# Sprinkler Rutinekontroll

Frekhaug Vinduet

Kontrollert av Brann & Sprinklerteknikk AS

Kontroll utført 01.11.2022 av ARNE EUGEN SØRENSEN

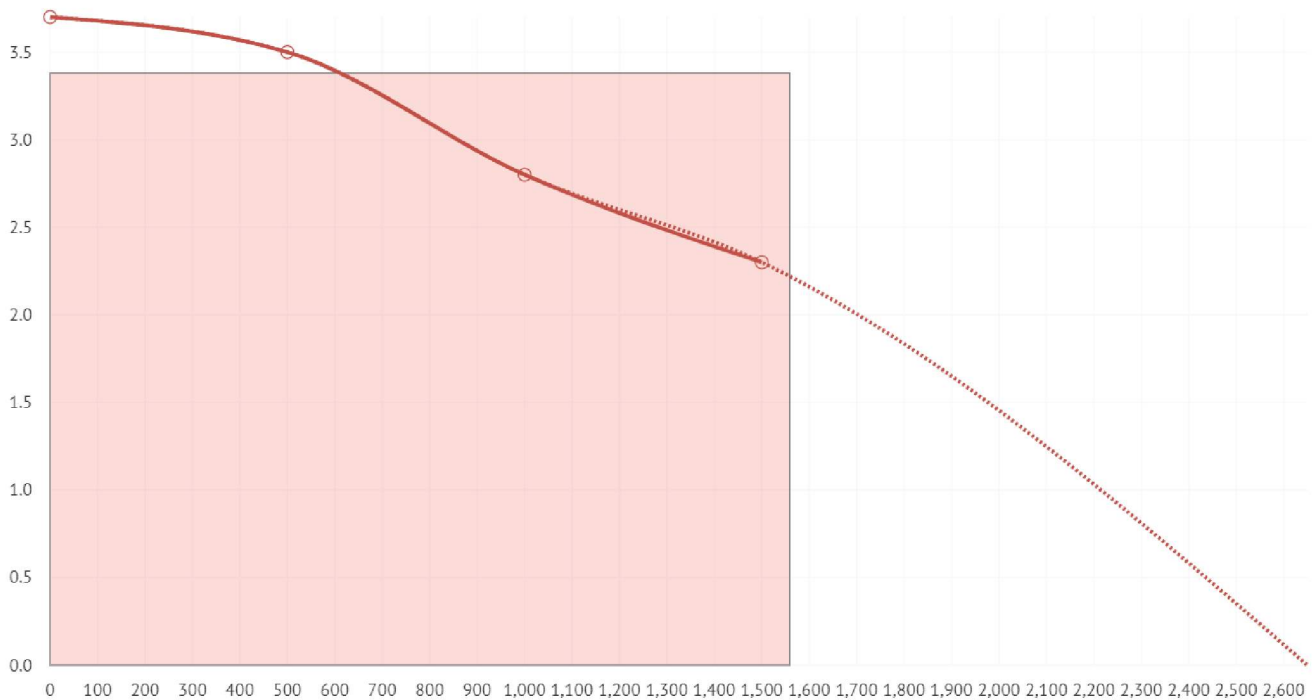
ID	0409 - 1	<b>Avviksbeskrivelse</b>
Alvorlighetsgrad	STOR	Ikke tilfredsstillende vannforsyning. Vannforsyningen er noe forbedret siden 2020.
Sted	-	
Referanse	-	
Poengtrekk	24

Målingen tilfredsstillter ikke sprinkleranleggets P/Q-krav. Måleresultatet er vesentlig dårligere enn måling utført i 2014. Årsak til dette er ukjent og bør undersøkes med vannverket. Det mangler ca 1.1 bar ved anleggets vannkrav på 1559l/min
